**Avis de la mission régionale d'autorité environnementale  
Projet de construction et d'exploitation d'une centrale photovoltaïque au sol-  
commune de Berrac (Gers)**

N° saisine : 2022 - 10356

Avis émis le 12/05/2022

Figure 2: Plan masse du projet extrait de l'étude d'impact

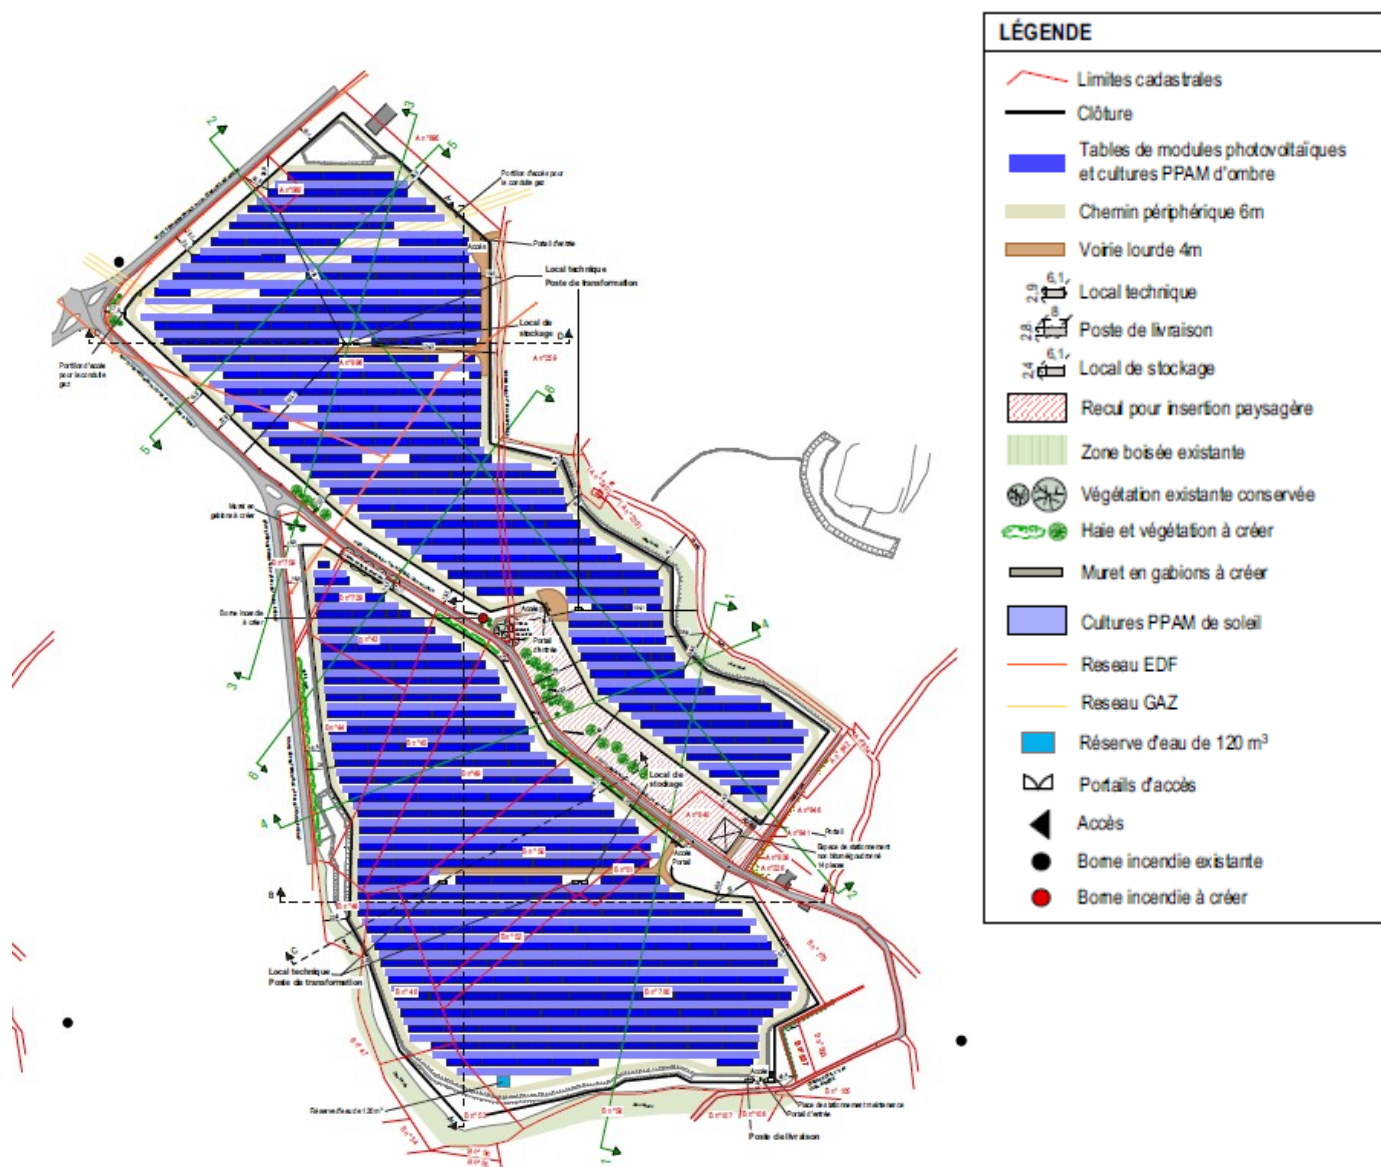
Plusieurs cartes de présentation ne font pas figurer l'ensemble des éléments constitutifs du projet dans l'emprise de celui-ci. En effet un bassin de rétention et ses deux buses de raccordement sont situés en dehors de l'emprise du projet. L'analyse des incidences du bassin de rétention et de la traversée des deux buses devra être menée.

La carte représentant la localisation des bassins de rétention des eaux pluviales expose un bassin de rétention du bassin versant n°2 au bord de la retenue collinaire bordée de zones humides. Celui-ci est en dehors de l'emprise du projet indiqué sur l'ensemble des cartes. Dans l'annexe hydraulique, il est indiqué que deux buses vont traverser la partie boisée jusqu'au bassin, celle-ci étant notée comme à préserver et non impactée par le projet.

**La MRAe recommande de corriger l'ensemble des cartes sur l'emprise du projet, d'analyser les impacts de la création des buses et du bassin de rétention n°2 et d'apporter le cas échéant des mesures ERC adéquates.**
